Autorità di Bacino Interregionale del Fiume Tronto

**DECRETO DEL SEGRETARIO GENERALE
DELL' AUTORITA' DI BACINO INTERREGIONALE DEL FIUME TRONTO
N. 13 del 20.09.2012**

OGGETTO: Piano stralcio di bacino per l' Assetto Idrogeologico del Fiume Tronto (PAI) - Deliberazione amministrativa dell' Assemblea legislativa regionale delle Marche n° 81 del 29.01.2008 - Istanza ai sensi dell'Art. 17 N.T.A. (Modifica alle aree) - COMUNE DI ACQUASANTA TERME (AP) : RIPERIMETRAZIONE E RICLASSIFICAZIONE DEGLI INDICI DI PERICOLOSITA' E DI RISCHIO DELL'AREA IN DISSESTO GRAVITATIVO DA CROLLO – COD. N. 1481 – UBICATA IN LOCALITA' MATERA DEL COMUNE DI ACQUASANTA TERME (AP) - ACCOGLIMENTO.

Allegato A al Decreto del Segretario Generale n. 13 del 20.09.2012

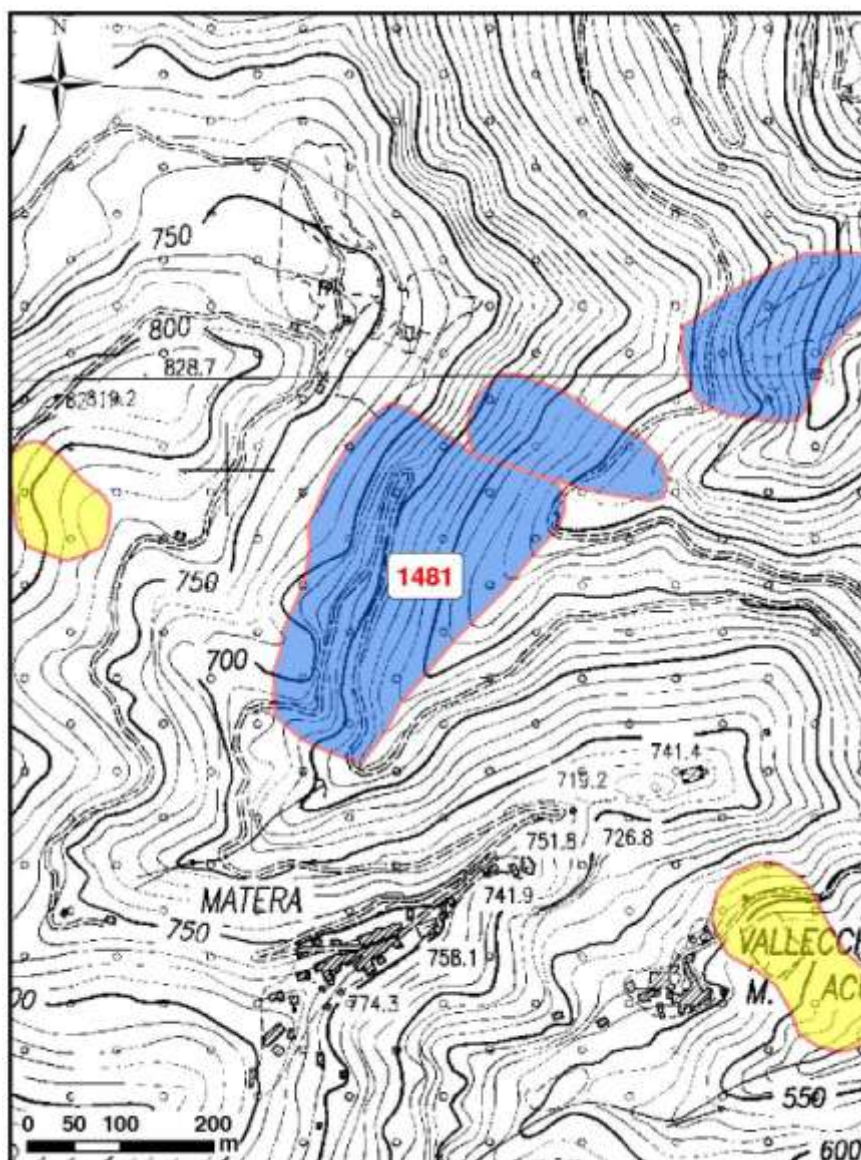
Allegato A: Istanza di modifica ai sensi dell’art. 17 delle Norme Tecniche di Attuazione del P.A.I. (Modifica alle aree) - Comune di Acquasanta Terme (AP): Ripermetrazione (in aumento) e riclassificazione degli indici di pericolosità e di rischio (rispettivamente da H3 ad H4 e da R3 ad R4) di un’area in dissesto gravitativo da crollo (cod. n. 1481) ubicata in località Matera del Comune di Acquasanta Terme (AP).

Istanza ai sensi dell'art. 17 delle Norme Tecniche di Attuazione del PAI
Comune di Acquasanta Terme (AP): Riperimetrazione (in aumento) e
riclassificazione degli indici di pericolosità e di rischio di un'area in dissesto
gravitativo da crollo ubicata in località Matera.

COD.	TIPOLOGIA	PERIC.	RISCHIO	REGIONE	PROVINCIA	COMUNE	NOTE
1481	Crollo	H4	R4	Marche	Ascoli P.	Acquasanta T.
